# 南芦屋浜(ビーチ護岸・南護岸)の高潮対策 オープンハウスでのアンケート結果

## 2. アンケート結果(回収枚数 213枚)

<設問5>

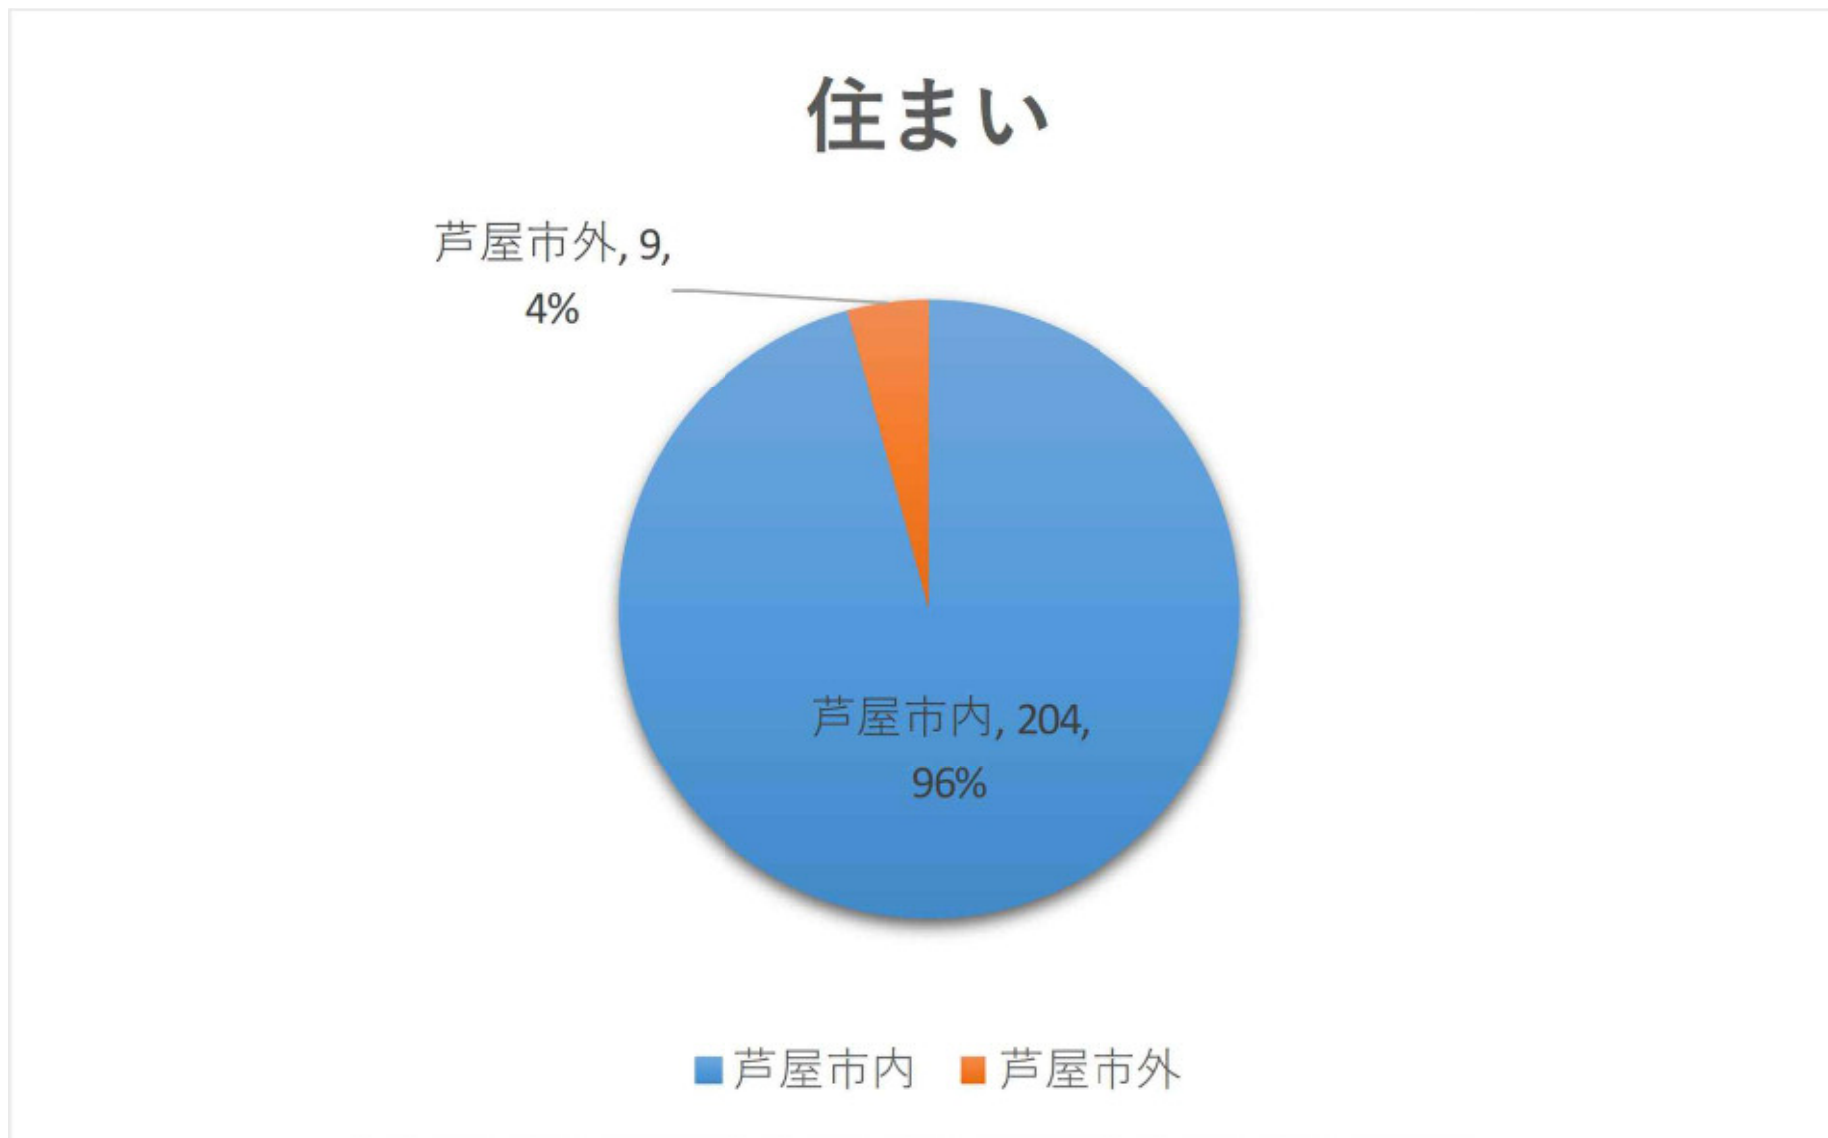
- ・全面野面石模様にしていただきたい
- ・全面はつり模様にしていただきたい
- ・階段はレンガ模様、壁は雑割石模様にしていただきたい
- ・リブ模様＋野面石模様にしていただきたい
- ・文化都市芦屋らしく、六甲の花崗岩を積み上げるイメージが良いです
- ・スタイリッシュなイメージが良いです
- ・落書きをしにくい工夫をお願いします
- ・松の木を描くか小中高生に絵を描いてもらってはどうか
- ・耐久性の高い型枠が望ましいと思います
- ・人工的なものは望みません
- ・コンクリート打ちっばなしが良いです
- ・化粧型枠は不必要です

## ＜設問4＞アクリルパネルの配置案について

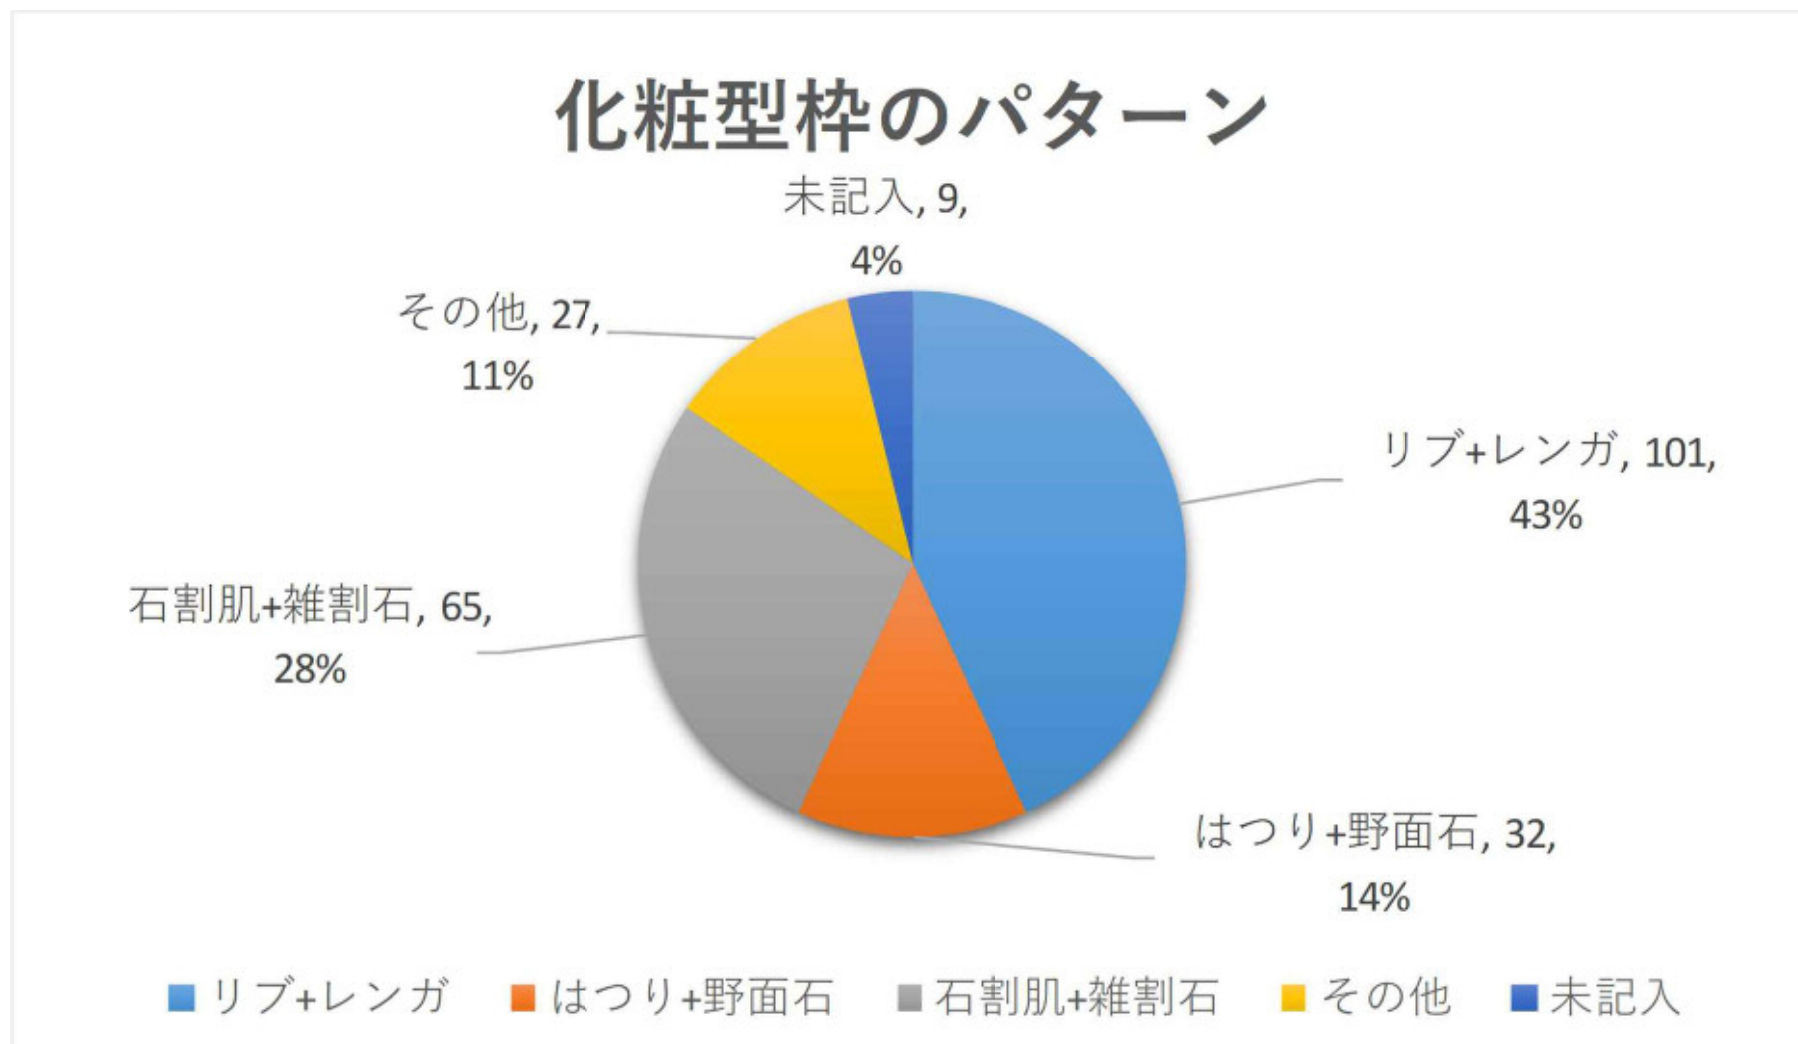
- ・8mアクリル部+2mコンクリート部(アクリル板高さ1m)としてもらいたい
- ・アクリル面積をもっと大きくしてほしい。大きく住環境が変わってしまいます
- ・景観地なのでアクリル部を出来るだけ多くしていただきたい
- ・安全面に配慮されたうえでアクリル部分が多めにしていただきたい
- ・海岸沿いの家のそれぞれの前がアクリル板になるように配慮していただきたい
- ・1階から海が見えなくなるのがイヤです
- ・金属の柱が見えるのはあまりいい気がしません
- ・アクリル板は不必要です。メンテナンスが心配です
- ・コンクリートのみの方が良いです
- ・実験による強度保証が必要です
- ・大木の流木に耐えられるアクリル板でないなら必要ないです
- ・コストとのバランスが大切だと思います
- ・防犯上、高い安全性のあるものにしていただきたい
